柏崎刈羽原子力発電所5号炉
審査会合における指摘事項の回答
(コンクリート構造物及び鉄骨構造物)

2019年8月20日

柏崎刈羽原子力発電所5号炉 審査会合における指摘事項の回答一覧表

図1 1981年から2018年までの潮位変化

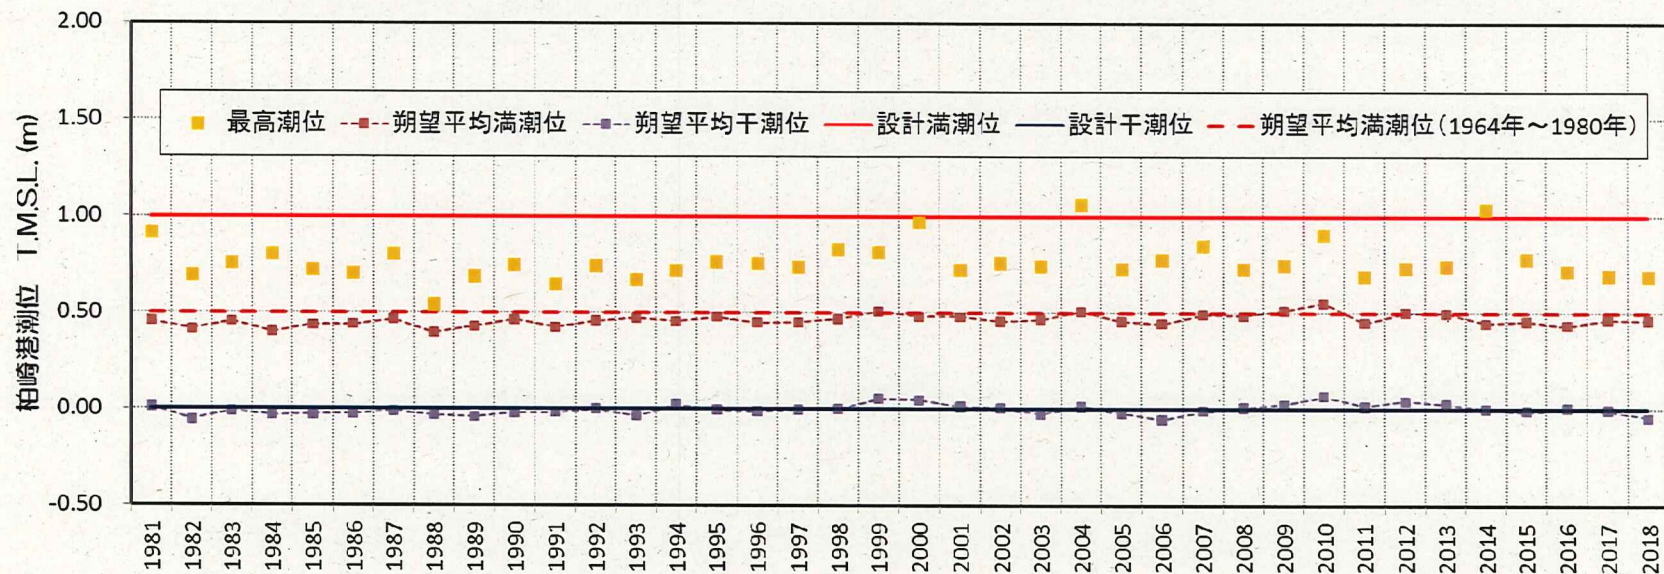
補足説明資料「コンクリート構造物及び鉄骨構造物」の別紙8の潮位変動について近年の変化傾向も踏まえた上で、現状の条件設定が問題ないことを説明すること。

1981年から2018年までの潮位変化を図1に示す。

- 1981年から2018年までの朔望平均干潮位は、設計干潮位※1とほぼ一致している。
- 1981年から2018年までの朔望平均満潮位は、1964年～1980年の朔望平均満潮位とほぼ一致している。
- 1981年から2018年までの最高潮位のうち潮位の大きいデータは、設計満潮位※2とほぼ一致している。

図3 実測値の回帰状況 (タービン建屋)

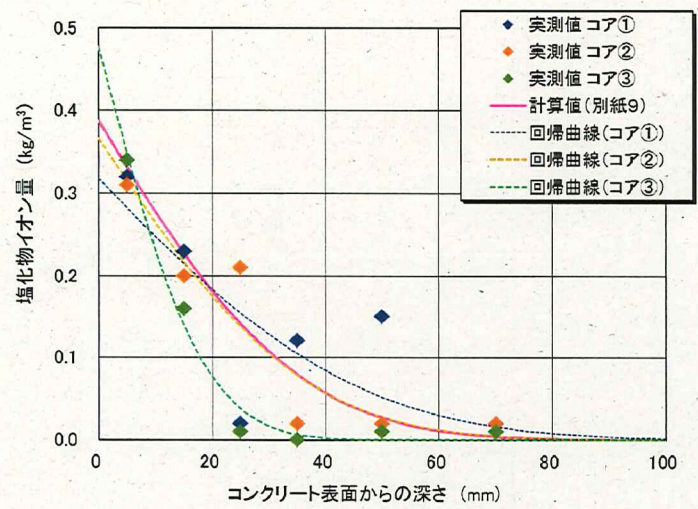
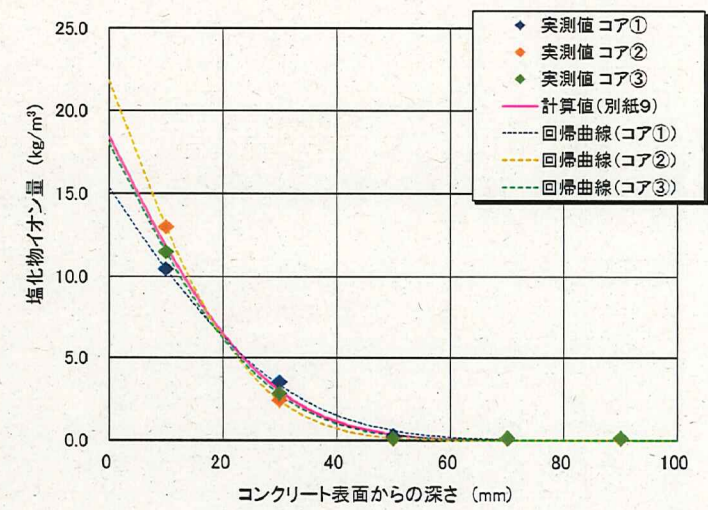
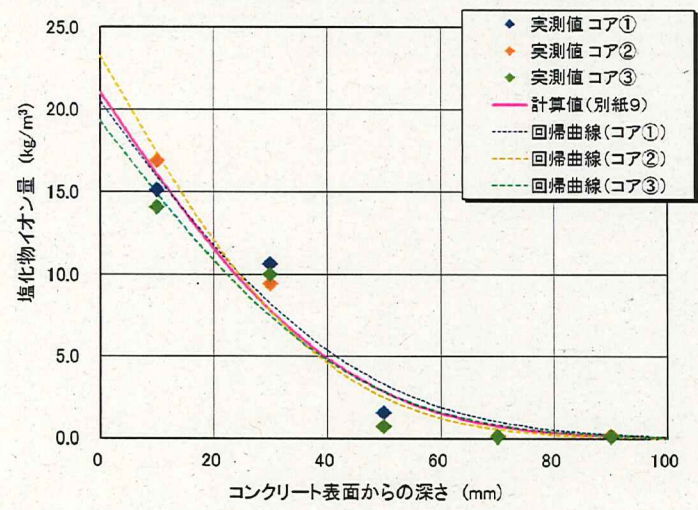
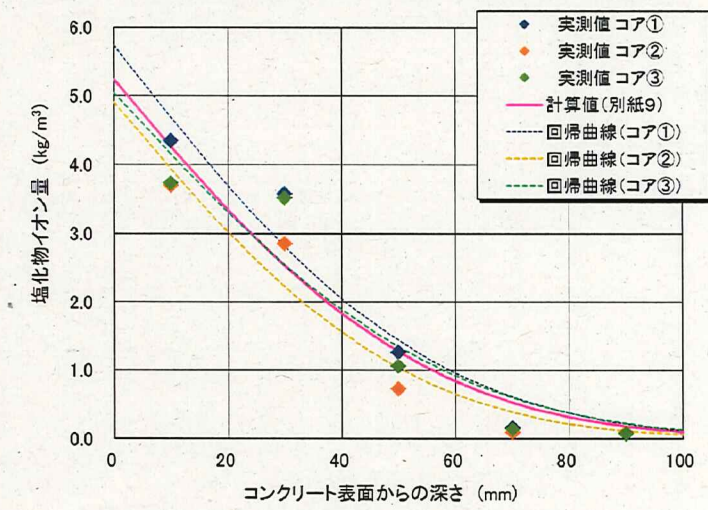
補足説明資料「コンクリート構造物及び鉄骨構造物」の別紙9での評価に用いている塩分測定データについて、回帰曲線の作成方法、データの扱い、棄却データの選定について、考え方を説明すること。

各コアの実測値から得られた塩分浸透パラメータとコア3本の塩分浸透パラメータの平均値を表2に示す。また、コアからのデータ採取方法例を図2に、各コアの実測値から得られた塩分浸透パラメータによる回帰状況とコア3本の塩分浸透パラメータの平均値による回帰状況を比較した結果を図3～図6に示す。
